Betrifft: Ansuchen um Baubewilligung, 1130, Felixgasse 6
EZ: 1936, KG: 01201 Auhof

GUTACHTEN

Betreffend §85 der Wiener Bauordnung, in Anwendung auf das oben genannte Bauvorhaben

Ansicht Jaunerstraße - Nord

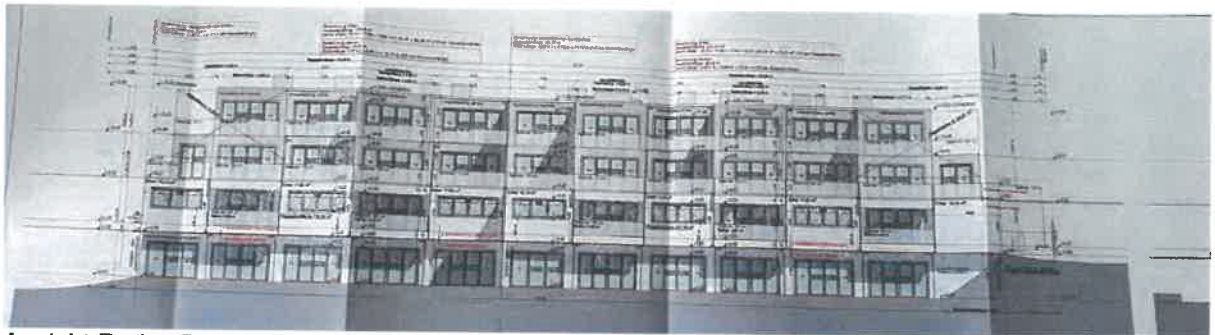
Zum Napoleonwald hin sind fast durchgehend 4 Geschoße geplant, lediglich an den angrenzenden Straßenzügen wird durch Staffelung und Verzicht auf das Abgraben des Geländes die Geschoßzahl reduziert. Dies wird durch die ortsunüblich hohe und orstunüblich großflächige Abgrabung lt. Plandarstellung erreicht.

An der dem Napoleonwald abgewandten Seite (die den Anrainern zugewandt ist) sind größtenteils 3 oberirdische Geschoße geplant, im Bereich der Felixgasse sogar 4.

Die Fassadengestaltung ist als homogen, großformatig und städtisch zu charakterisieren, der durchgehende Baukörper lässt keine kleinteilig strukturierten Baukörperteile erkennen.

Die gewählte durchgehende Großform des Baukörpers (ein durchgehender Block, keine Zäsur für Durchblicke zumindest im Dachgeschoss, oder besser bis zur Erdgeschoßzone) unterstreicht die Maßstabsfremde zum umliegenden Baubestand.
